Dato: 19.06.2025

Sykkeltilrettelegging mellom Bygdøylokket og Folkemuseet

- Oppsummering av innspill med Bymiljøetatens kommentarer
- Oppdaterte kommentarer ifm. ferdigstilling forprosjekt/optimalisering

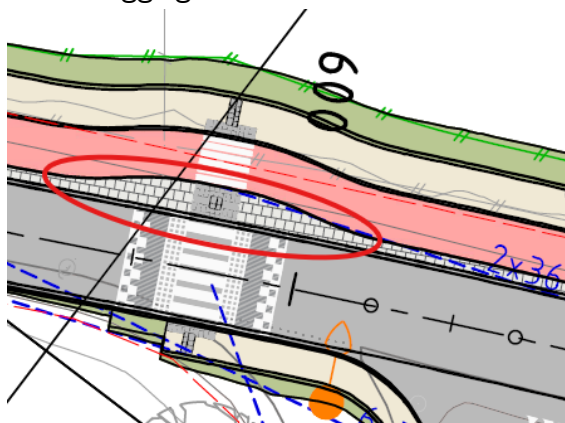
Det er flere som har spørsmål og innspill om fart. Både hvilke fartsgrenser det burde være på det eksisterende veinettet og hvilke hastigheter man kan forvente blant syklende på ny infrastruktur.

Vi foreslår som en del av prosjektet å senke fartsgrense på strekningen til 40 km/t. Inn mot

Folkemuseet blir fartsgrensen 30 km/t. Det etableres også opphøyde gangfelt som et fartsreducerende tiltak.

Vi tilstreber å tilrettelegge for alle typer syklende, enkelte trygghetssøkende grupper som vi fokuserer særlig på, har større behov for tilrettelegging enn andre. De aller raskeste syklister velger erfaringsvis stadig gjerne kjørebane hvor dette er tillatt. I motsetning til langs E18 vil det være et alternativ her. Prosjektets beliggenhet medfører også at det har en litt annen funksjon og brukergruppe enn pendlingsruten langs E18.

Vi har trafiksikkerhet i tankene ved utforming av sykkelveien. Gangfelt som krysser over sykkelveien tilstrebes plassert på punkter med god sikt, og hvor farten ikke er som høyest. Vi foreslår også å legge inn et oppholdsareal mellom kjørebane og sykkelvei ved gangfelt, for en bedre og tryggere tilrettelegging.

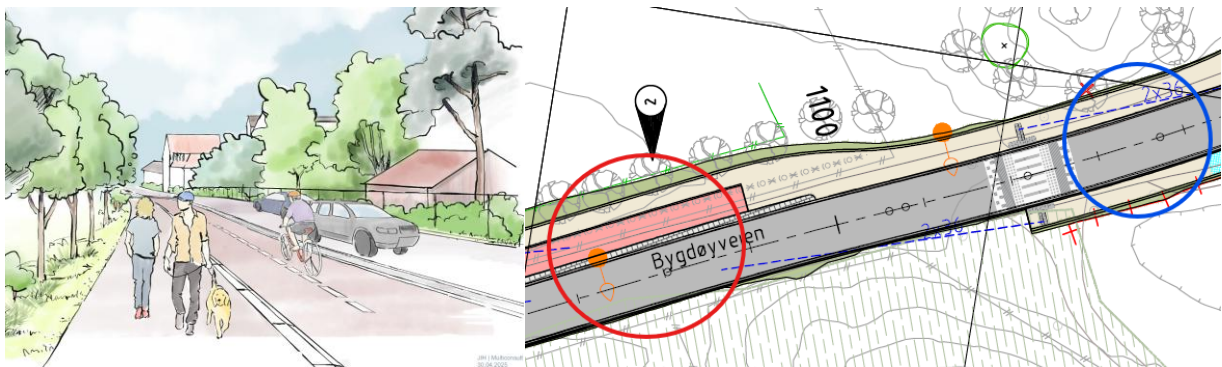
Mange av innspillene går på utformingen av tiltaket, både tilknyttet bredder, separering og underlag/dekke.

Det nevnes behov for skreddersøm, og at man i et område som Bygdøy ikke bør la gatenormalen legge for strenge føringer.

Noen ønsker sambruksarealer uten separering, andre uttrykker et tydelig ønske om separering av trafikantgruppene og brede formålsbredder.

Noen ønsker et grusdekke tilsvarende det som finnes på eksisterende turveinett i området. Andre uttrykker ønske om et anlegg med et mer trillevennlig dekke.

Mange av innspillene går inn på hva som er nødvendige bredder på de ulike formålene, og hvilken adferd utformingen vil kunne lede til.

Hensynet til trafiksikkerhet, fremkommelighet og opplevd trygghet medfører at våre normaler legger opp til, og anbefaler separering av ulike trafikantgrupper i områder som dette. Normalene sier også på hvilken måte man skal utforme separeringen. Videre sier de noe om hvilke bredder formålene bør ha for å fungere godt. Normerte bredder er ikke valgt for å beslaglegge mest mulig areal, men for å oppnå best mulig trafiksikkerhet, fremkommelighet, drift og vedlikeholdsmuligheter.

Trafikknivå, fartsnivå og andel tunge kjøretøy medfører at det er behov for separering om man skal oppnå tilfredsstillende trafiksikkerhet, fremkommelighet og opplevd trygghet.

Gatenormalen stiller også krav til dekker, herunder trillevennlighet, friksjon og farge. Ved valg av dekke er det flere avveininger som må gjøres, herunder; hensyn til fremkommelighet, drift og vedlikehold og kostnader ved legging og opprettholdelse. Materialvalg vil bli gjort i senere faser, blant annet i dialog med grunneier og antikvariske myndigheter.

Reguleringsplanen sier også noe om utforming, ref. punkt 14. Regulert løsning.

Hovedprinsippet er en ensidig sykkelvei med fortau langs kjøreveien, som vist i illustrasjon og på tegning med rød sirkel nedenfor. På enkelte punkter fravikes dette snittet, for eksempel ved en kolle vis a vis turstien som går langs Kongens sommerresidens, vist i blå sirkel på tegningen nedenfor.

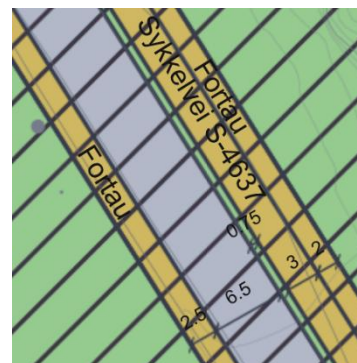
En del av innspillene og spørsmålene dreier seg om dekke og materialbruk, og peker særlig på en reguleringsbestemmelse som sier at «veianlegg skal utformes slik at det fremstår med et

arkitektonisk og materialmessig uttrykk som harmonerer med landskapet». Vi forstår det slik at innspillet uttrykker et ønske om, og mener at reguleringsplanen sier at det skal etableres en turvei for gående og syklende langs eksisterende kjørevei.

Som påpekt av enkelte sier reguleringsbestemmelsene at «veianlegg skal utformes slik at det fremstår med et arkitektonisk og materialmessig uttrykk som harmonerer med landskapet», men det omtales som et veianlegg («sykkelvei med fortau»), og ikke en «turvei», som ellers er nevnt andre steder i planen. Til veianlegg stilles det standardkrav. Se for øvrig vår kommentar under punkt 14. Regulert løsning.

Vår faglige vurdering er at en separering av syklende og gående er viktig for trygghet, sikkerhet og fremkommelighet. Videre må underlaget ha en utforming og oppbygning som både tydeliggjør dette, samt tilrettelegger for hensiktsmessige drift- og vedlikeholdsforhold året rundt.

Ved valg av dekke er det flere avveininger som må gjøres, herunder; hensyn til fremkommelighet, drift og vedlikehold og kostnader ved legging og opprettholdelse. Av hensyn til kostnader og drift anbefaler og forutsetter forprosjektet asfalterte dekker. Materialvalg er imidlertid en detalj som vanligvis bestemmes i gjennomføringsfasen, og det vil potensielt kunne gjøres endringer på dette, blant annet etter dialog med antikvariske myndigheter.

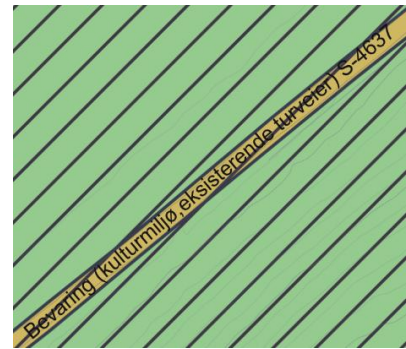
Prosjektets bestilling sier at tilretteleggingen skal gjøres «innenfor gjeldende regulering, eventuelt med nødvendige justeringer». Det har blitt stilt spørsmål ved- og kommet innspill til hva som ligger i den regulerede løsningen. Blant annet hvordan gang- og sykkelløsningen konkret er forutsatt utformet etter reguleringsplanen.

Enkelte innspill bemerker at reguleringen gjelder en «Folkepark» og at alle tiltak, herunder en sykkeltilrettelegging derfor skal være parkmessig.

Det er av enkelte hevdet at regulert løsning ikke sier at det skal være en separering av gående og syklende. Dette stemmer ikke. I planen ligger det gjennomgående inne fortau på nordvestlig side av veien, og sykkelvei med fortau på sydøstlig side av veien.

Som påpekt av enkelte sier reguleringsbestemmelsene at «veianlegg skal utformes slik at det fremstår med et arkitektonisk og materialmessig uttrykk som harmonerer med landskapet», men det omtales som et veianlegg («sykkelvei med fortau»), og ikke en «turvei», som for øvrig er nevnt andre steder i planen, både som eksisterende og tillatt nyetablert. Videre spesifiseres det at «forstøtningsmurer skal være i naturstein» og at «skjæringer og fyllinger skal ha mindre fall enn 1:2».

Selv om reguleringsplanen har navnet «Bygdøy Kongsgård og folkepark», så inneholder planen også andre formål enn rene parkformål. Herunder museumsområder, idrettsanlegg, kjørevei og overnevnte gang- og sykkelvei.
